# 改善箇所説明図

## 基準不適合状態にあると認められる構造、装置又は性能の状況及びその原因

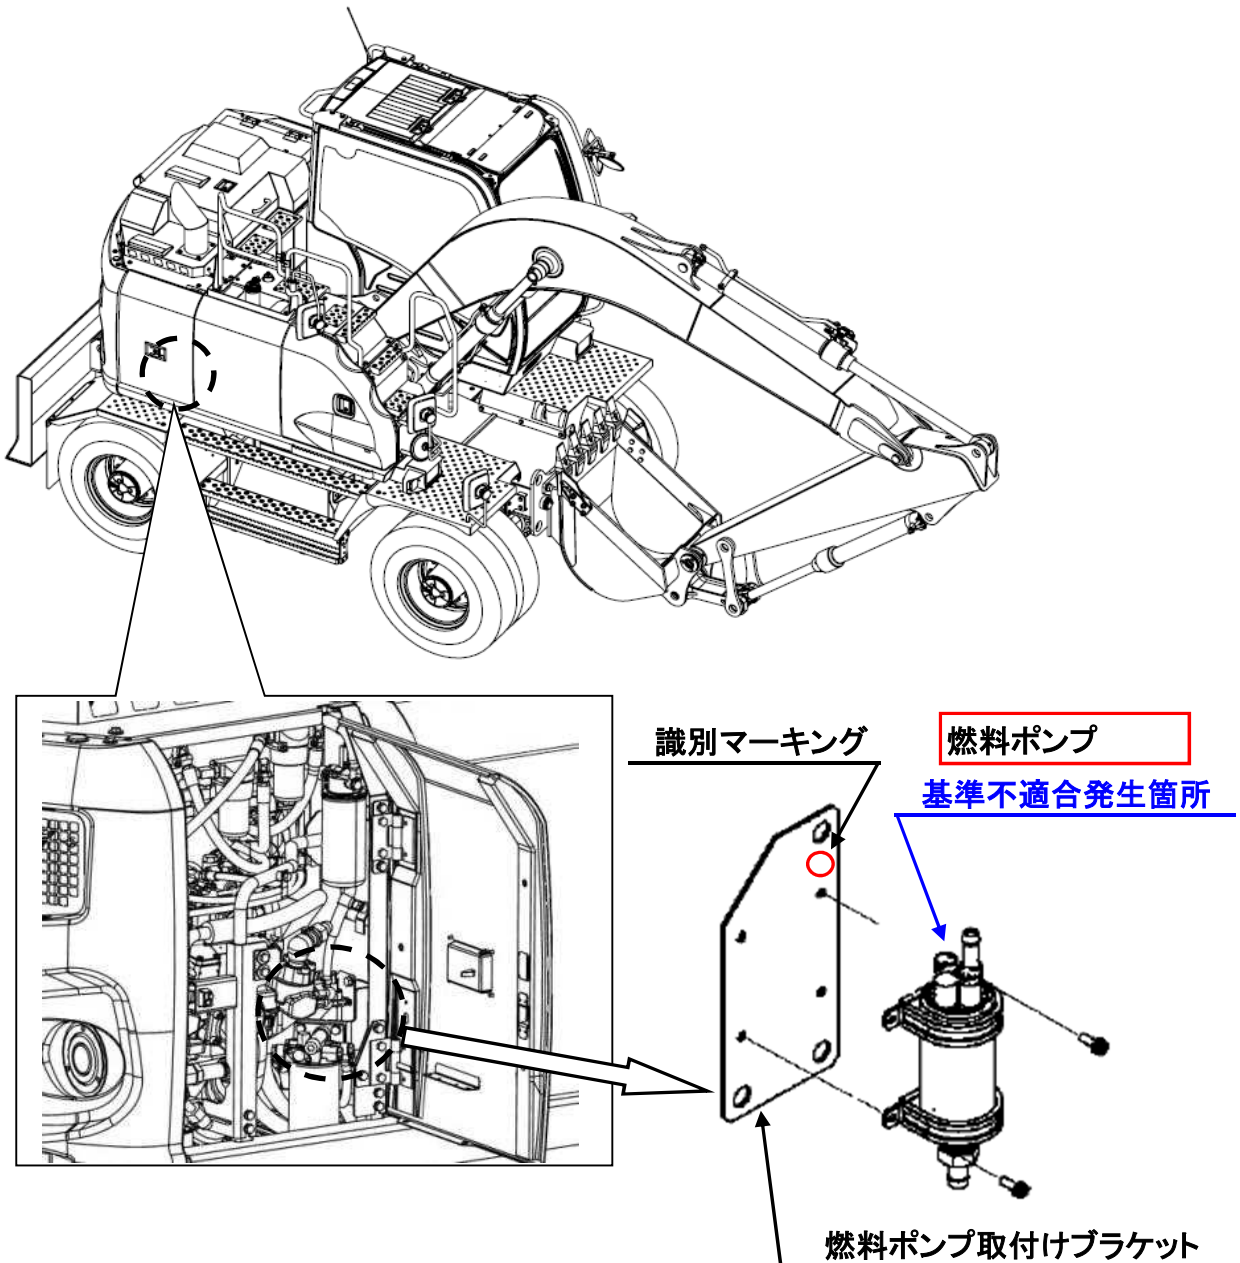
ショベルローダの燃料ポンプにおいて、モーターブラシの構造が不適切なため、ブラシが異常摩耗し、接点不良が生じることがある。そのため、燃料ポンプが作動不良となり、最悪の場合、走行中にエンジンが停止し、再始動できなくなるおそれがある。

全車両、燃料ポンプを対策品に交換する。

識別: 燃料ポンプ取付けブラケットに白色ペイントにてマーキングを行う。
